改善箇所説明図

基準不適合発生箇所

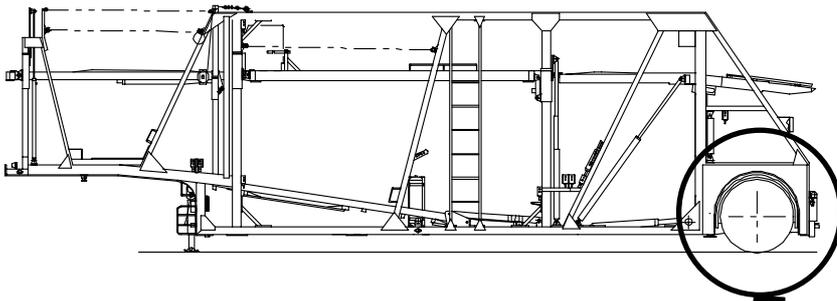
後車軸に取り付けられている円筒形フランジの溶接が不適切なものがあり、走行中の振動等により溶接端部を起点に亀裂が発生するものがある。そのため、そのままの状態で使用続けると亀裂が車軸に進行し、最悪の場合、車軸が折損し走行不能となるおそれがある。

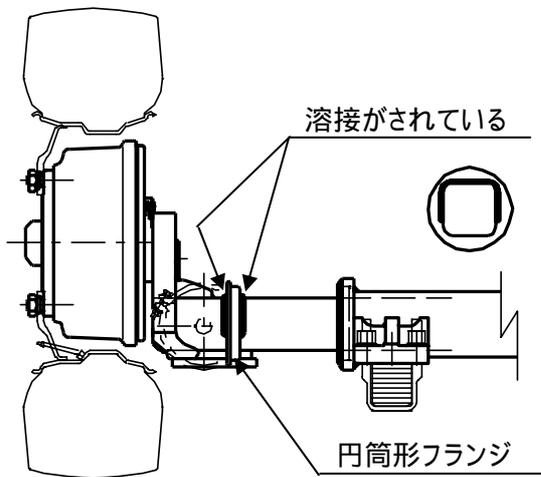
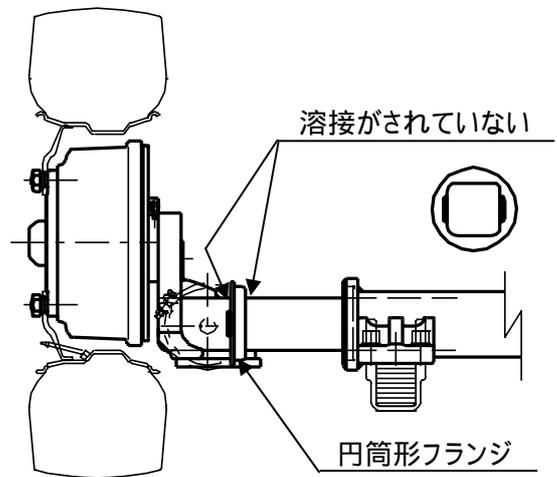
改善処置が不要なもの

改善処置が必要なもの
